## **Stadt Königs-Lutter am Elm**

### **57. Änderung des Flächennutzungsplans**

#### **Stellungnahmen im Rahmen der Beteiligungen und Beschlussvorschläge**

**Beteiligung nach den §§ 2(2), 3(1) und 4 (1) BauGB**

1.13.2 Ergebniskarte TB-2022-01284

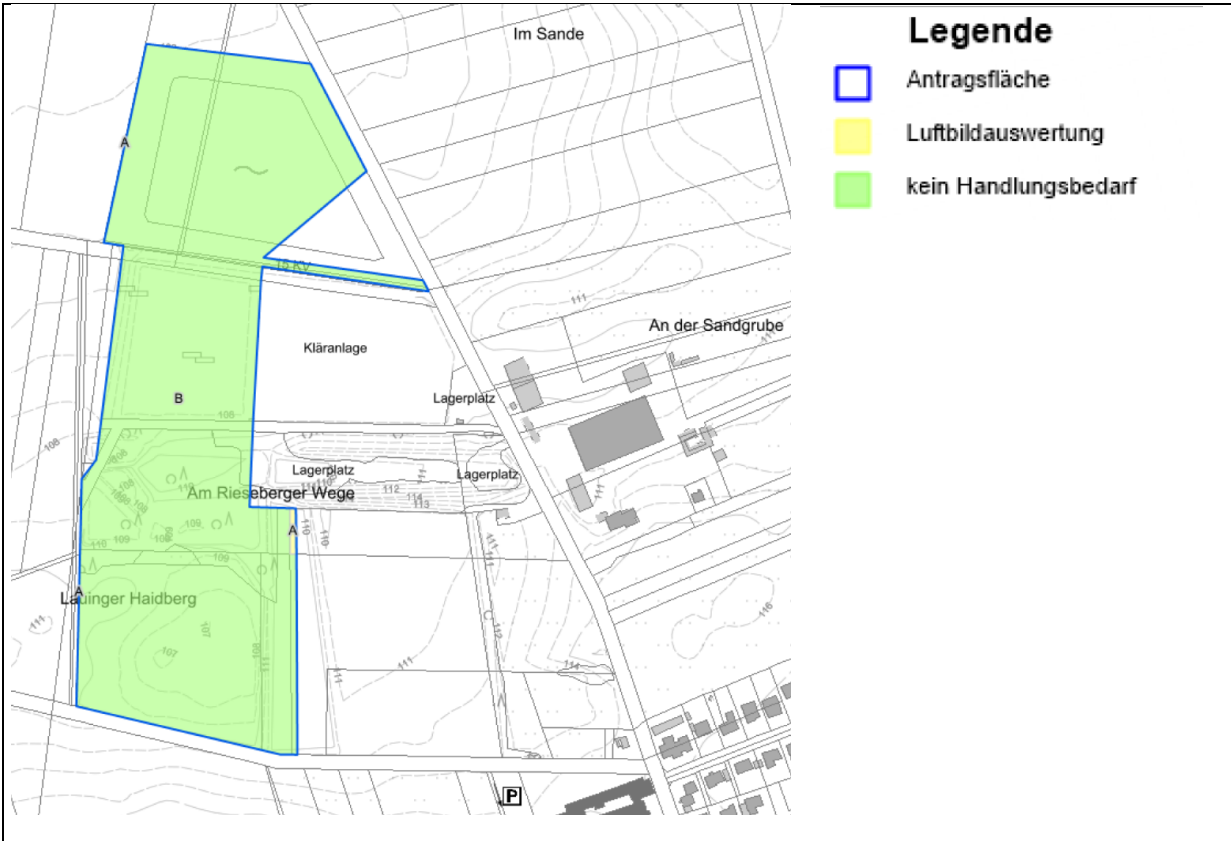
Stellungnahme	Beschlussvorschlag
<p><u>Empfehlung: Luftbildauswertung</u></p> <p>Luftbilder: Die derzeit vorliegenden Luftbilder wurden nicht vollständig ausgewertet.</p> <p>Luftbildauswertung: Es wurde keine Luftbildauswertung durchgeführt.</p> <p>Sondierung: Es wurde keine Sondierung durchgeführt.</p> <p>Räumung: Die Fläche wurde nicht geräumt.</p> <p>Belastung: Es besteht der allgemeine Verdacht auf Kampfmittel.</p>	<p>Die empfohlene weitere Erkundung durch Luftbildauswertung wurde beauftragt. Erdeingreifende Maßnahmen erfolgen erst, wenn das Ergebnis vorliegt und ggf. erforderliche Maßnahmen zur Gefahrenabwehr durchgeführt wurden.</p>

Stellungnahme	Beschlussvorschlag
<p><u>Empfehlung: Kein Handlungsbedarf</u></p> <p>Luftbilder: Die derzeit vorliegenden Luftbilder wurden vollständig ausgewertet.</p>	<p>-</p>

<p>Luftbilddauswertung: Nach durchgeführter Luftbilddauswertung wird keine Kampfmittelbelastung vermutet.</p> <p>Sondierung: Es wurde keine Sondierung durchgeführt.</p> <p>Räumung: Die Fläche wurde nicht geräumt.</p> <p>Belastung: Ein Kampfmittelverdacht hat sich nicht bestätigt.</p>	
--	--

### 1.13.5 Hinweise

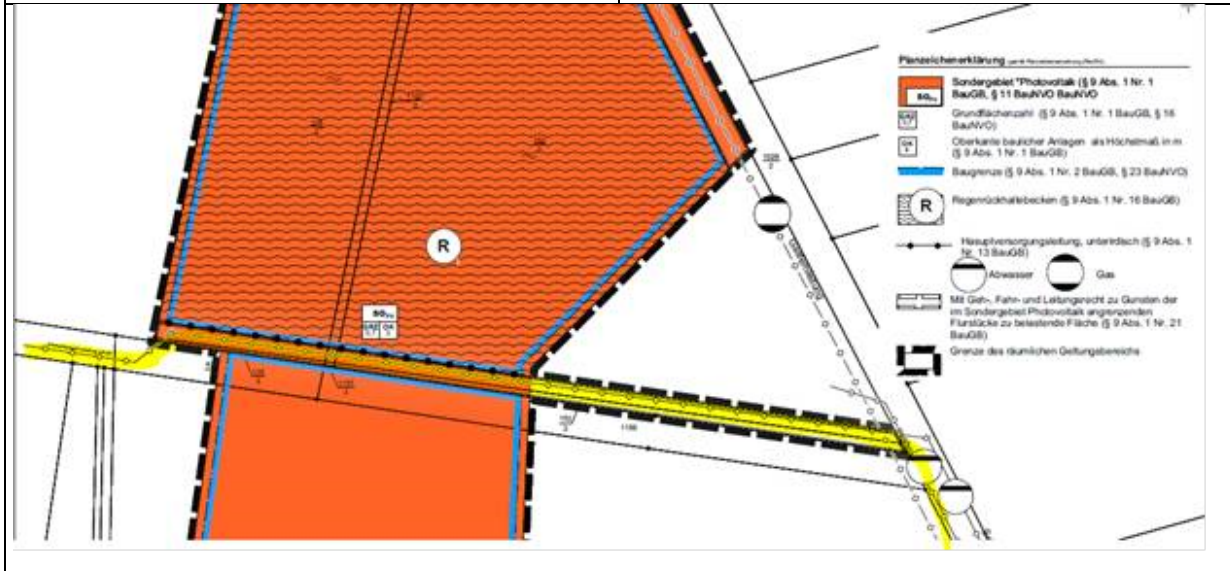
Stellungnahme	Beschlussvorschlag
<p>Die vorliegenden Luftbilder können nur auf Schäden durch Abwurfkampfmittel überprüft werden.</p> <p>Sollten bei Erdarbeiten andere Kampfmittel (Granaten, Panzerfäuste, Brandmunition, Minen etc.) gefunden werden, benachrichtigen Sie bitte umgehend die zuständige Polizeidienststelle, das Ordnungsamt oder den Kampfmittelbeseitigungsdienst des Landes Niedersachsen bei der RD Hameln-Hannover des LGLN.</p> <p>In der vorstehenden Empfehlung sind die Erkenntnisse aus der Zeit vor der Einführung des Kampfmittelinformationssystems Niedersachsen (KISNi), dem 11.06.2018, nicht eingeflossen, da sie nicht dem Qualitätsstand von KISNi entsprechen. Sie können natürlich trotzdem von den Kommunen in eigener Zuständigkeit berücksichtigt werden.</p>
